Mission régionale d'autorité environnementale

Île-de-France

**Avis en date du 25 mai 2018
de la Mission régionale d'autorité environnementale d'Île-de-France
sur le projet d'aménagement « L'Archipel » à Alfortville (Val-de-Marne)**

Illustration 3: Schéma d'aménagement (source : étude d'impact, page 198)

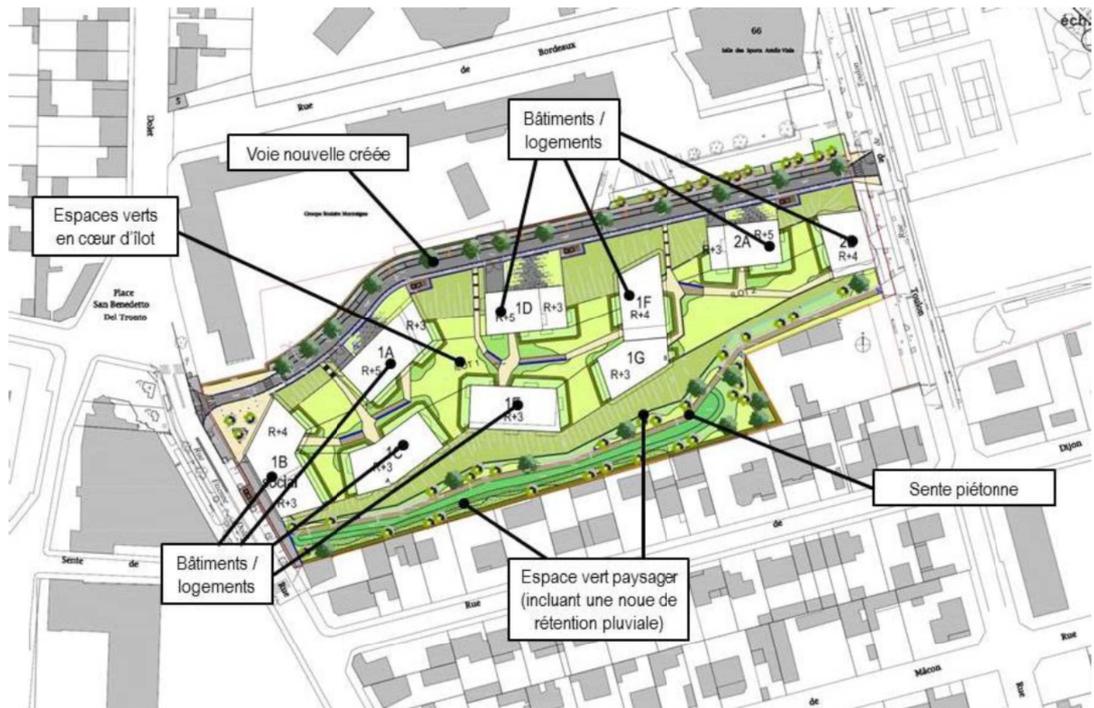
La durée du chantier est estimée à une dizaine de mois. Il conviendra de préciser s'il s'agit des seuls travaux prévus dans le cadre du permis d'aménager (route et réseaux divers) ou si cela comprend également les démolitions des bâtiments et installations existants et la construction des futurs bâtiments (qui feront l'objet de permis de construire déposés par les promoteurs, pour chaque lot). Le planning de réalisation de l'ensemble de l'opération doit pour la MRAe être présenté dans l'étude d'impact y compris les démolitions et les constructions d'immeubles de logement.

Par ailleurs, des informations sur l'usage et la fréquentation des équipements publics présents actuellement sur le site (stade, centre de loisirs), la reconstruction éventuelle ou la relocalisation de ces équipements et qui vont être démolis, doivent être apportées et analysées dans l'étude d'impact qui sera mise à la disposition du public .

Pour la complète information du public, la MRAe recommande d'expliquer la manière dont les fonctionnalités actuellement assurées par les équipements publics communaux détruits seront assurées à l'avenir, et les conséquences en termes de déplacements notamment pour les usagers des établissements scolaires, et plus généralement pour les habitants du quartier.
